## **Podsumowanie konsultacji społecznych koncepcji projektowej**

„Budowa trasy tramwajowej na os. Kopernika wzdłuż ul. Arcyszewskiego i Rembertowskiej”

### **(Projekt Copernicus)**

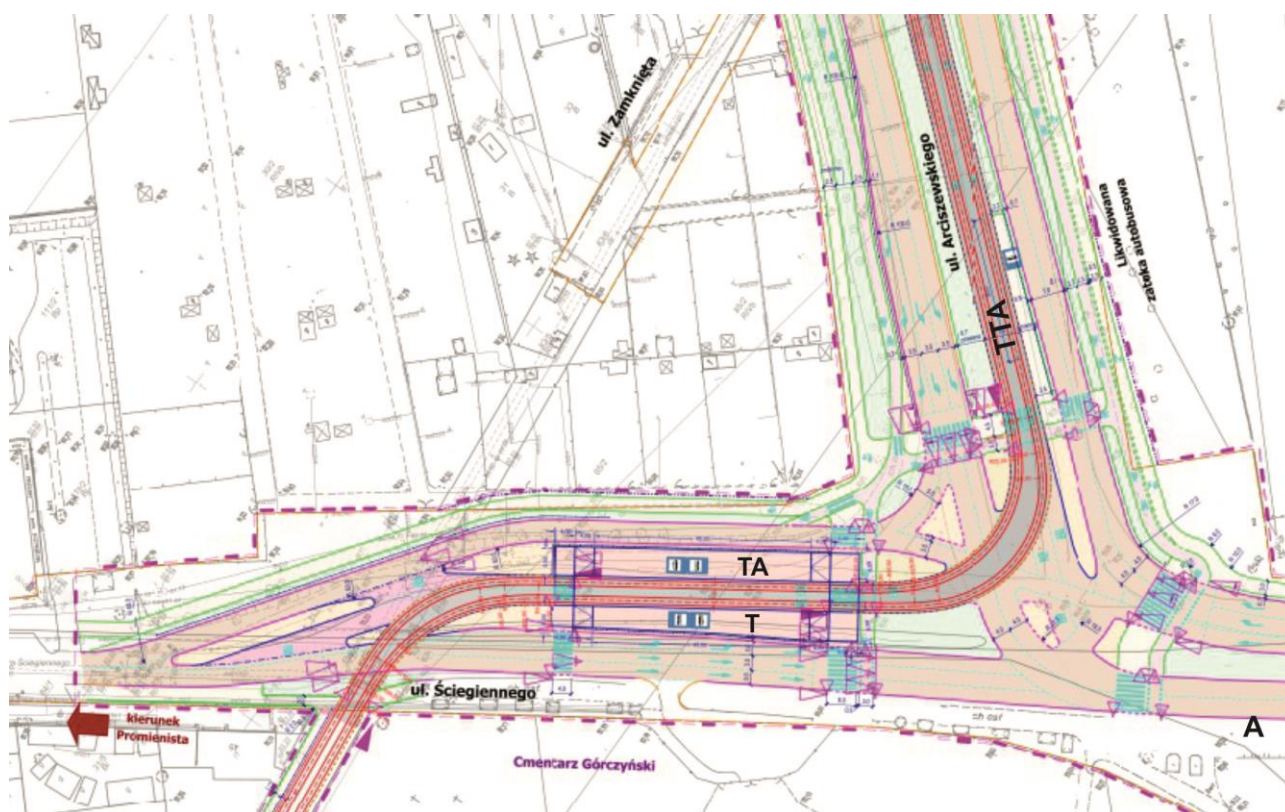
Postulaty mieszkańców w znacznej części dotyczyły zmiany przebiegu trasy tramwajowej, a przeważającym głosem były wnioski o budowę trasy w ciągu ulicy Jawornickiej, zgodnie z jedną z propozycji tzw. „Chybkiego tramwaju”. ZTM (przy wsparciu Projektanta) przeanalizował możliwość realizacji tego wariantu, pomimo że przebieg trasy tramwajowej na osiedle Kopernika został wyznaczony wiele lat temu i znalazł odzwierciedlenie w strategicznych dokumentach Miasta dotyczących zagospodarowania przestrzennego, a także realizowanej zabudowy. Przebieg wg koncepcji „Chybkiego tramwaju” został odrzucony z uwagi na brak możliwości technicznych podłączenia trasy na węźle Grunwaldzka / Jawornicka, z powodu wybudowanych wiaduktów nad przyszłą III Ramą Komunikacyjną, istniejącą okoliczną zabudowę oraz zapisy Miejscowych planów zagospodarowania przestrzennego (Mpzp). Opracowanie przygotowane w ramach koncepcji „Chybkiego tramwaju” zostało dokładnie przeanalizowane pod kątem technicznym. Promienie

Łuków torów tramwajowych z ulicy Jawornickiej w ulicę Grunwaldzką zostały zaprojektowane jako nienormatywne ( $R = 22$  m). Według Rozporządzenia Ministra Transportu i Gospodarki Morskiej z dnia 2 marca 1999 r. w sprawie warunków technicznych, jakim powinny odpowiadać drogi publiczne i ich usytuowanie promień łuku w planie toru tramwajowego na skrzyżowaniu oraz na rozjazdach i pętlach powinien być nie mniejszy niż  $R = 25$  m. Używanie nienormatywnych łuków wiąże się z szybszym zużyciem szyn (co w konsekwencji wymusza częstsze prowadzenie remontów) oraz potencjalnym zagrożeniem zwiększonej emisji hałasu. Na projektowanych trasach tramwajowych nie powinno się także stosować łuków odwrotnych, zwłaszcza o tak małym promieniu, jak w przedstawionym opracowaniu. Ponadto na rozjazdach stosuje się zwrotnice o  $R_{\min} = 50$  m, a zatem należy stosować łuki przejściowe o  $R = 50$  m, przed docelowym (minimalnym) promieniem skrętu ( $R = 25$  m). Platformy przystankowe powinny być odsunięte od rozjazdów o co najmniej 6 m (wg wymogów MPK dla wozów typu Modertrans/Tatra RT6 MF06 AC), natomiast w ciągu torowisk wydzielonych zwrotnice nie powinny być lokalizowane w przestrzeni przeznaczonej dla ruchu samochodowego (co również nie spełnia wymogów MPK Poznań, a także Rozporządzenia Ministra Transportu i Gospodarki Morskiej z dnia 2 marca 1999 r. w sprawie warunków technicznych, jakimi powinny odpowiadać drogi publiczne i ich usytuowanie). Kolejnym ważnym problemem jest fakt, iż zaproponowana trasa przebiega po działkach ewidencyjnych będących własnością prywatną, co dodatkowo potęguje koszty inwestycji.

Alternatywne rozwiązania dla budowy trasy tramwajowej na ulicy Jawornickiej wraz z włączeniem w ulicę Grunwaldzką, które były analizowane w ramach Projektu Copernicus zostały odrzucone ze względu na:

- brak możliwości włączenia torowiska w innym miejscu z uwagi na otaczającą zabudowę oraz planowaną zabudowę;
- niezgodność przebiegu ze Studium uwarunkowań i kierunków zagospodarowania przestrzennego miasta Poznania i Mppz (aktem prawa miejscowego).

W związku z powyższym ZTM nie rekomenduje projektu „Chybki tramwaj” do realizacji w zaproponowanym kształcie.
